FR Absence de solution de réparation pour la vitre intérieure 478073

Fours Inter Cooker avec vitre intérieure pyrolyse bombée.

Vitre intérieure cassée ou défectueuse – Vitre intérieure 478073 n'est plus disponible.

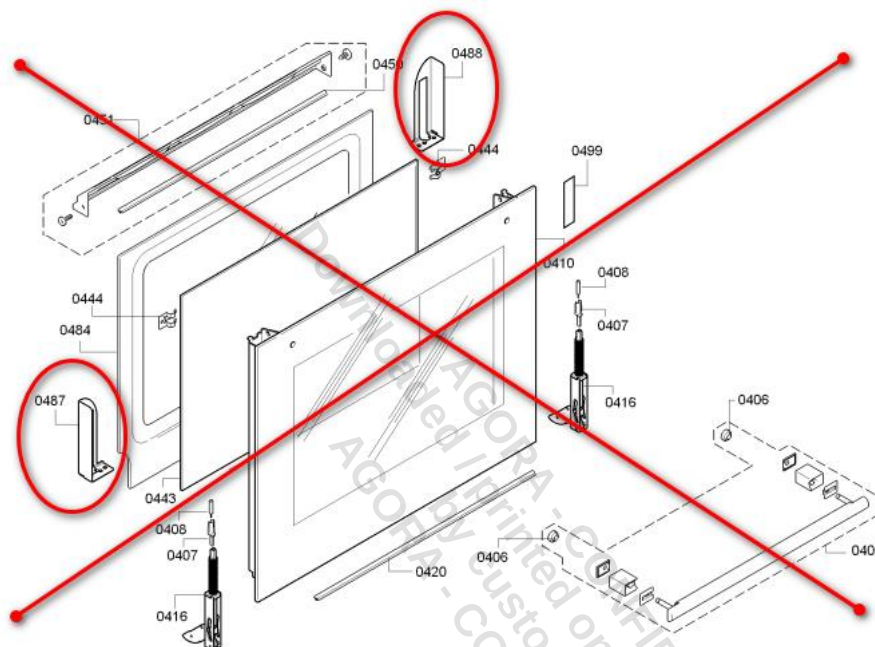
La vitre intérieure pyrolyse bombée 478073 ne peut plus être fabriquée et n'est donc plus disponible.

Attention, les anciennes portes avec profilés collés reconnaissables au cache de la charnière ne peuvent pas être modifiées!

Les portes de four avec profils amovibles peuvent être transformées en une vitre intérieure plate.

Kit de réparation 20004273
